PROCESO GESTION DE BIENES Y SERVICIOS
FORMATO CALIFICACION TECNICA DE INMUEBLES
(COMPONENTE URBANISTICO E INFRAESTRUCTURA)

IDENTIFICACION	
PROYECTO :	DISCAPACIDAD INTEGRARTE INTERNO
PROCESO COMPETITIVO:	DCT 092 009 2020
NOMBRE PROPONENTE	ADIFCOL
DIRECCION DEL PREDIO	CARRERA 7 N. 6C - 10

ESCALERAS

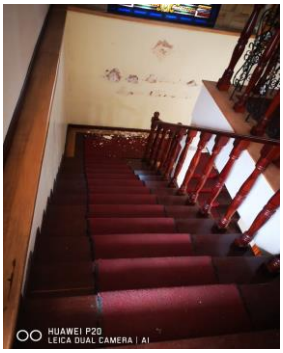
31. AUNQUE LAS ESCALERAS CUENTAN CON UN ACABADO EN TAPETE ROJO EN SU PARTE CENTRAL. SE RECOMIENDAN ACABADOS EN MATERIALES IGNIFUGOS Y ANTIDESLIZANTES QUE PERMITAN LA EVACUACION EN CASO DE INCENDIOS.
34 A 36. LAS ESALERAS CUENTAN CON PASAMANOS A AMBOS LADOS, PERO ESTOS NO PRESENTAN CONTINUIDAD EN SU RECORRIDO NI SE AJUSTAN EN TEMAS DE ALTURAS Y PROLONGACIONES.
